Secretaria Municipal de Agricultura e Meio Ambiente

Justificativa para Esclarecimento do Item 0001 — Processo Licitatório Registro de Preço nº 181/2025

IMAGEM EM ANEXO:

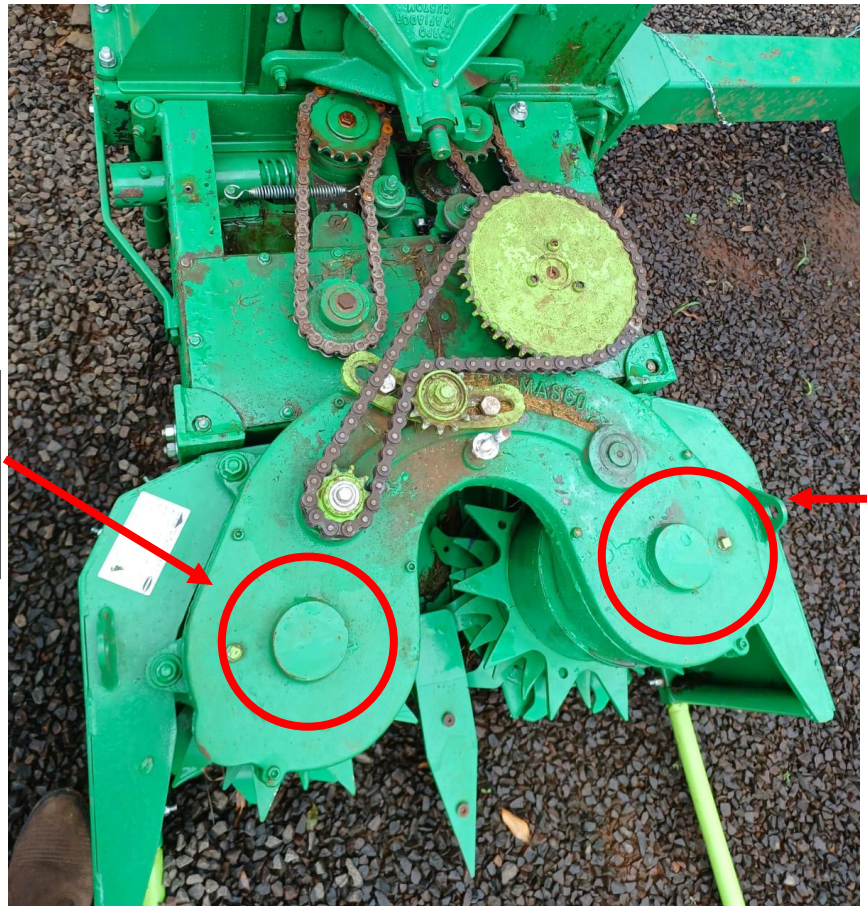
2- Quanto ao que se refere a troca de corte a ensiladeira área total, não pode ser acionada diretamente no rolo, pois isso poderia causar deslocamentos indesejados, com risco de contato com outras engrenagens, o que poderia resultar em danos estruturais ao equipamento. (conforme imagem em ANEXO)

Sendo que a corrente não poderá vir diretamente no eixo do rolo.
